Рабочая группа по пассивной безопасности

**Правила № 16 (ремни безопасности)**

**Предложение по дополнению 7 к поправкам серии 06  
к Правилам № 16 (ремни безопасности)**

**Представлено экспертом от Нидерландов\***

Рис. 3  
Проверка на совместимость (см. пункты 2.6.1 и 3.2)

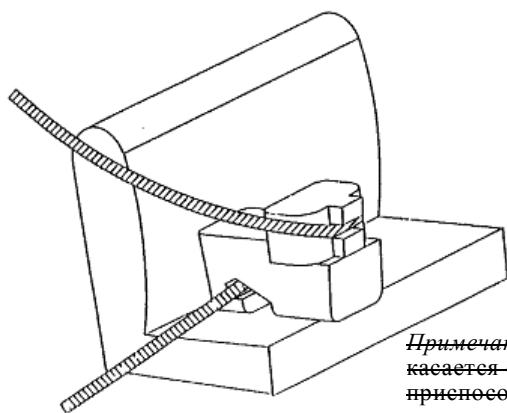
«3.2. Поясная лямка ремня должна касаться зажимного приспособления с обеих сторон в задней части паза, предусмотренного для ее пропуска (см. рис. 3). **Лямка ремня в районе сиденья должна касаться вогнутого края с обеих сторон зажимного приспособления с нахлестом не менее [50%] его ширины.**

3. Приложение 17, добавление 1, пункт 3.2: На данный момент требования к проверке конфигурации ремня содержатся в пункте 3.2 и на рисунках 2 и 3. Кроме того, нынешний текст может быть истолкован неправильно. Как следствие, в случае данного предложения все требования к испытаниям сейчас сосредоточены в пункте 3.2 и – что самое важное – более точно определено понятие «должна касаться».
